# RELATÓRIO DE ANÁLISE TÉCNICA

## INTER 2 - LOTE 4.1 e LOTE 5, PACOTE 1

A presente análise se refere à avaliação da documentação técnica concernente ao Edital da Concorrência Pública (LPN) n.º CP/057/2023-SMOP/OPP, divulgado pela Secretaria Municipal de Obras Públicas de Curitiba (SMOP), no contexto do Programa de Mobilidade Sustentável de Curitiba, cuja financiamento é compartilhado com recursos provenientes do Banco Interamericano de Desenvolvimento (BID).

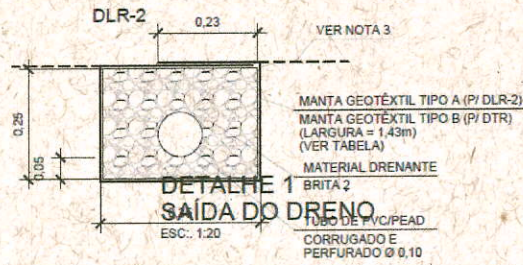
3. Na prancha 08/09 do projeto de drenagem, foi constatado sobreposição de texto, conforme imagem abaixo, o que dificulta a leitura das notas e pode comprometer a boa execução dos serviços.
